Varsel om endringer i utfyllingsarbeidene i Lervig

OPPDRAAG	Utfylling Lervig	DOKUMENTKODE	216694-RIGm-NOT-001_rev00
EMNE	Overvåkings- og beredskapsplan for utfyllingsarbeider i sjø	TILGJENGELIGHET	Åpen
OPPDRAAGSGIVER	Selvaag Bolig AS	OPPDRAAGSLEDER	Ragnhild Bjørnå
KONTAKTPERSON	Ståle Haglund	SAKSBEHANDLER	Ragnhild Bjørnå
KOPI	Stavanger kommune v/Einar Randen	ANSVARLIG ENHET	2113 Stavanger Miljøgeologi

01	BRANNBÅT - OG RØRTRASÉ	17.10.14	MTT	ACH	RAB
Rev.	Beskrivelse	Dato	Tegn.	Kontr.	Godkj.
FYLLINGSPLAN			Fag	Format	
			GEO	A3	
SELVAAG BOLIG AS/STAVANGER KOMMUNE			Målestokk:		
UTFYLING LERVIG			1:1000		
			Tegningens filnavn:		
			17 10 14 FYLLINGSPLAN.dwg		
			Underlagets filnavn:		
			T_KART_SJØKART.dwg		
Multiconsult		Dato	17.10.2014	Konstr./Tegnet	MTT
Stokkamyrvn. 13 Sandnes@multiconsult.no 4313 Sandnes www.multiconsult.no		Oppdragsnr.	216694	Tegningsnr.	G1.1
		Kontrollert	ACH	Godkjent	RAB
		Rev.			01

OPPDRAAG	Utfylling Lervig	DOKUMENTKODE	216694-RIG-NOT-003_rev01
EMNE	Utfyllingsinstruks	TILGJENGELIGHET	Åpen
OPPDRAAGSGIVER	Selvaag Bolig AS/Stavanger kommune	OPPDRAAGSLEDER	Atle Christophersen
KONTAKTPERSON	Ståle Hagland/Selvaag bolig AS Einar Randen/Stavanger kommune	SAKSBEHAND

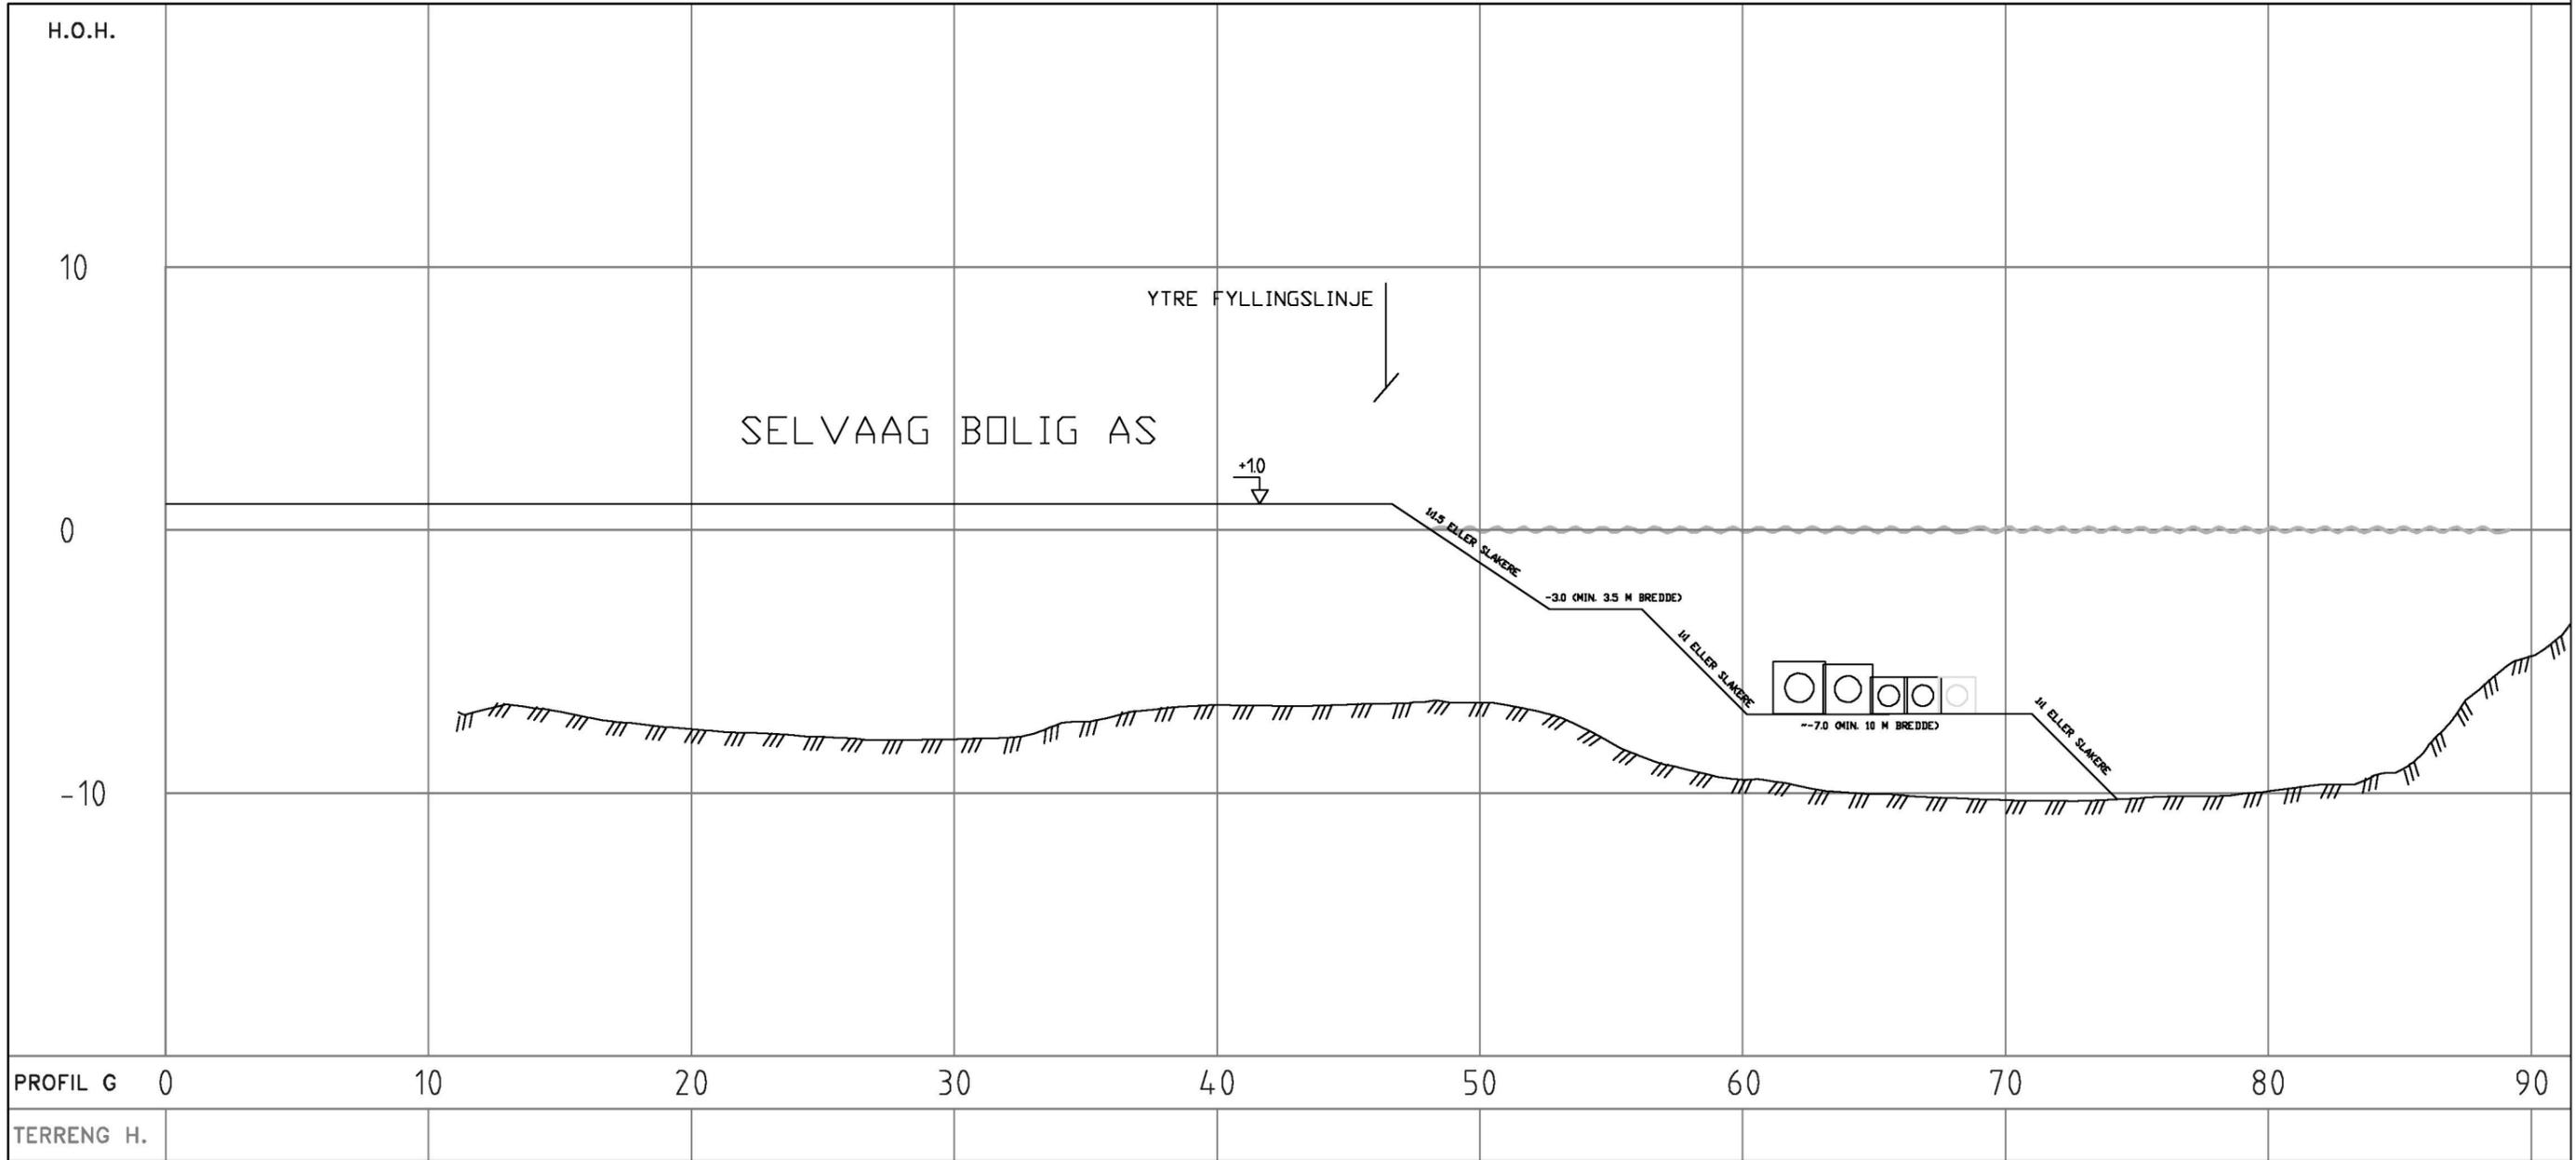
01	LAGT TIL RØR OG FYLLINGSFRONT	17.10.2014	MTT	ACH	RaB
Rev.	Beskrivelse	Date	Tegn.	Kontr.	Godkj.
	PROFIL F		Fag GEO	Kontr. A4_L	Godkj. 1:250
SELVAAG BOLIG AS/STAVANGER KOMMUNE			Tegningsens filnavn 17 10 14 FYLLINGSPLAN.dwg		
UTFYLING LERVIG			Underlagets filnavn T_KART_SJØKART.dwg		
Multiconsult		Date	Konstr./Tegnet	Kontrollert	Godkjent
Stokkemyrvn. 13 4313 Sandnes Tlf. 51 22 44 88		17.10.2014	MTT	ACH	RaB
Oppdragsnr. 216694		Tegningsnr. G506.1		Rev. 01

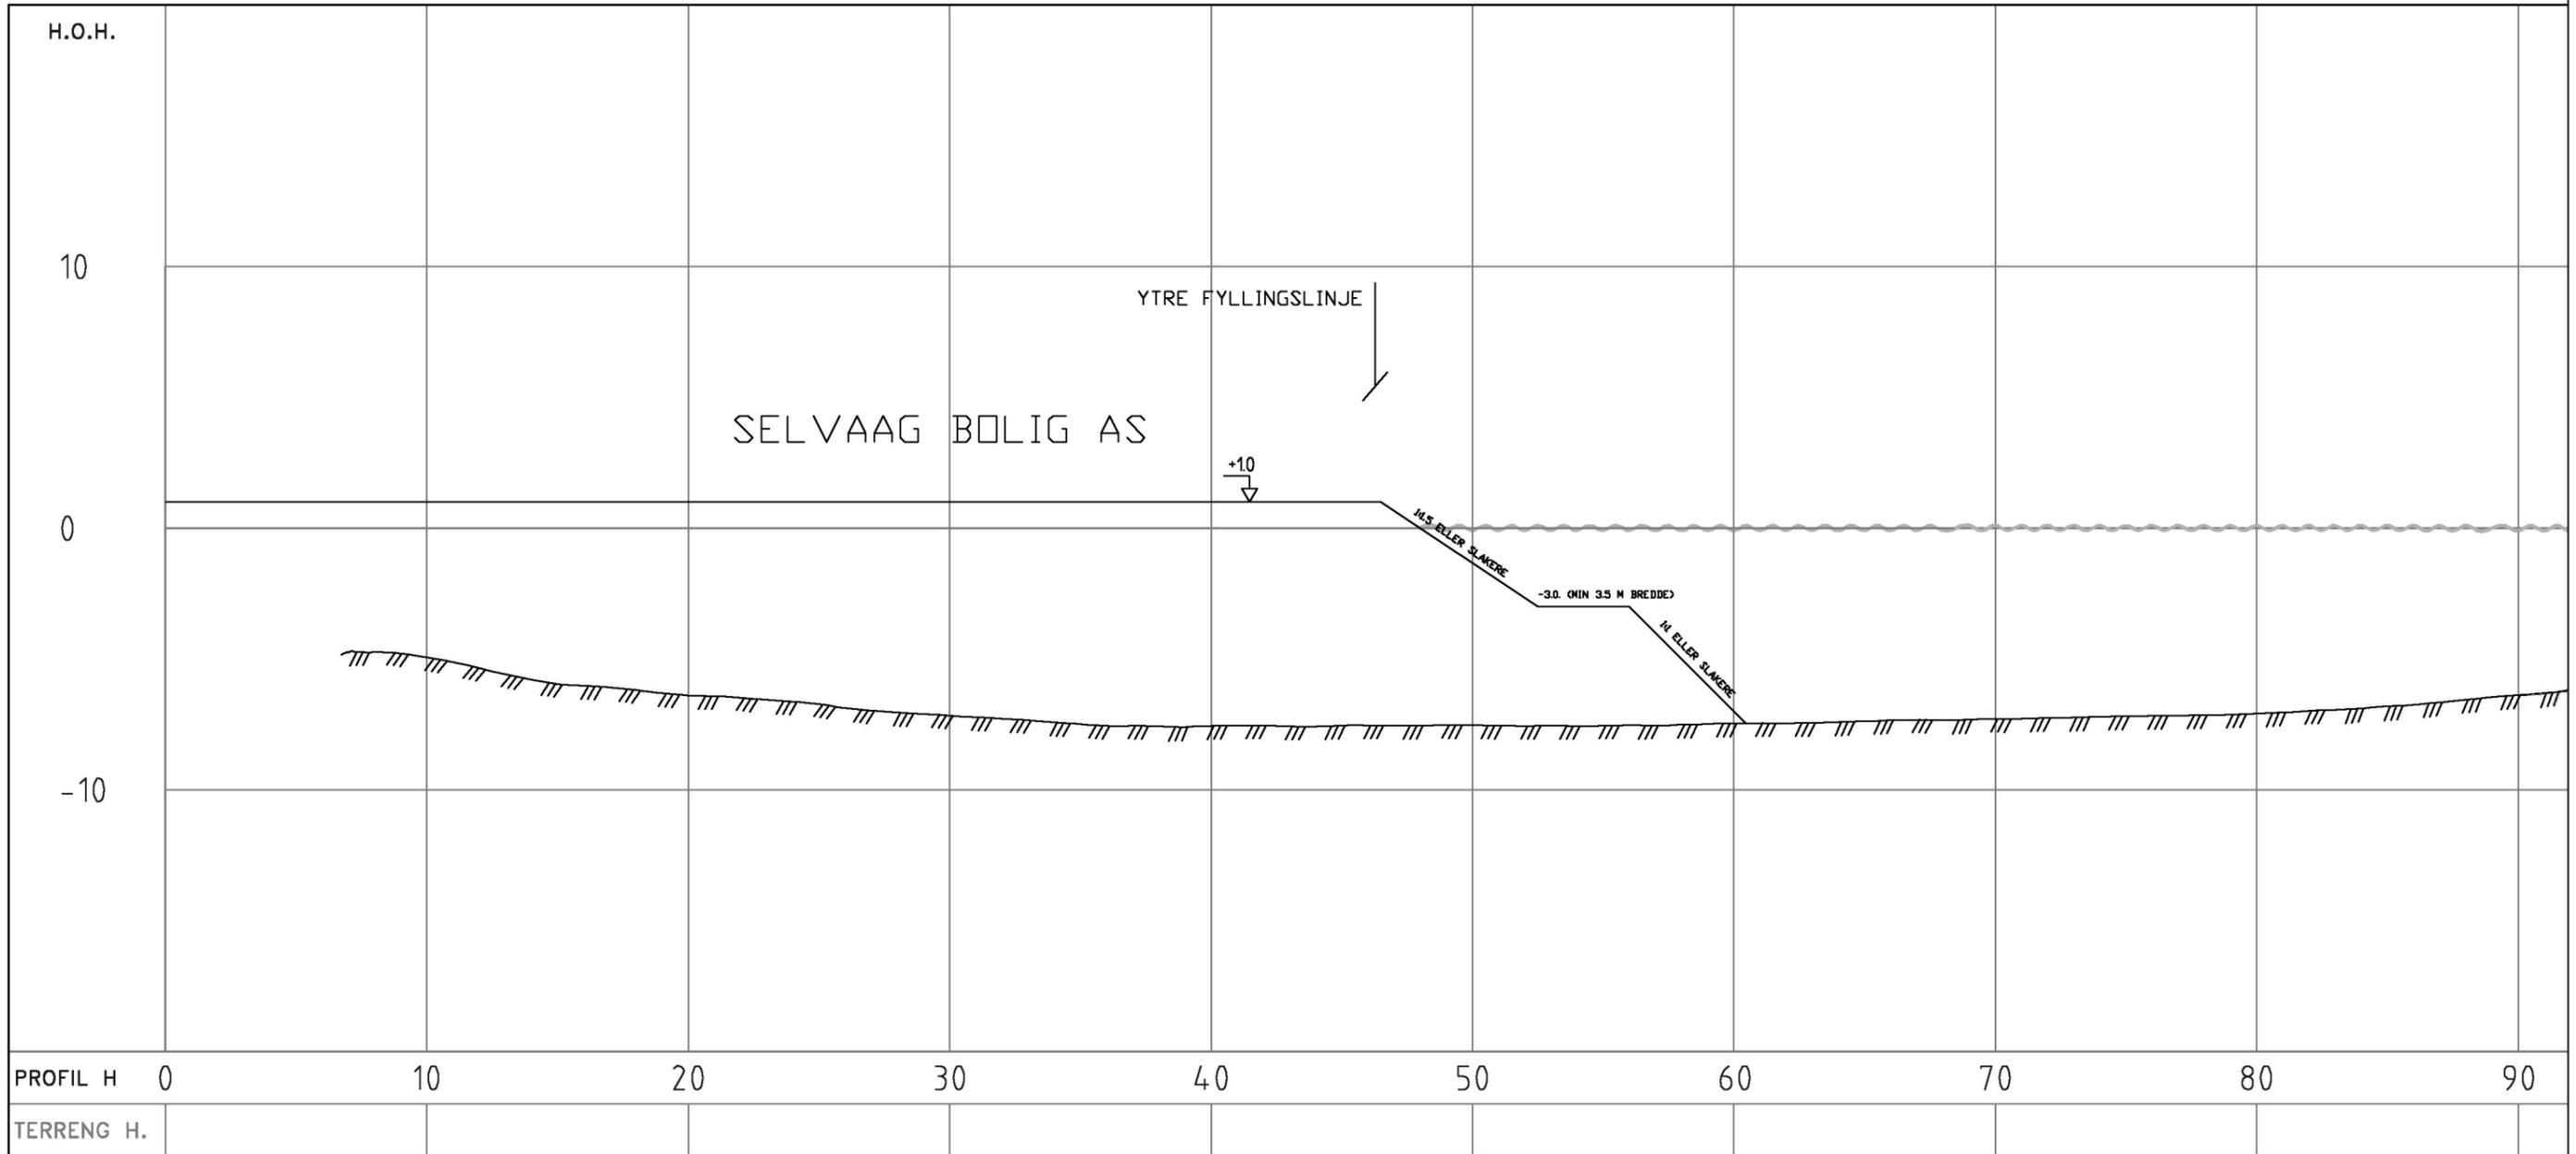
01	LAGT TIL RØR OG FYLLINGSFRONT	17.10.2014	MTT	ACh	RaB
Rev.	Beskrivelse	Date	Tegn.	Kontr.	Godkj.
	PROFIL G		GEO		A4_L
			Målestokk:	1:250	
	SELVAAG BOLIG AS/STAVANGER KOMMUNE		Tegningens filnavn:	17 10 14 FYLLINGSPLAN.dwg	
	UTFYLING LERVIG		Underlagets filnavn:	T_KART_SJØKART.dwg	
Multiconsult		Date	Konstr./Tegnet	Kontrollert	Godkjent
Stokkemyr v. 13 4313 Sandnes Tlf 51 22 46 08		17.10.2014	MTT	ACh	RaB
Sandnes@multiconsult.no www.multiconsult.no		Oppdragsnr.	Tegningsnr.	Rev.	
		216694	G507.1	01
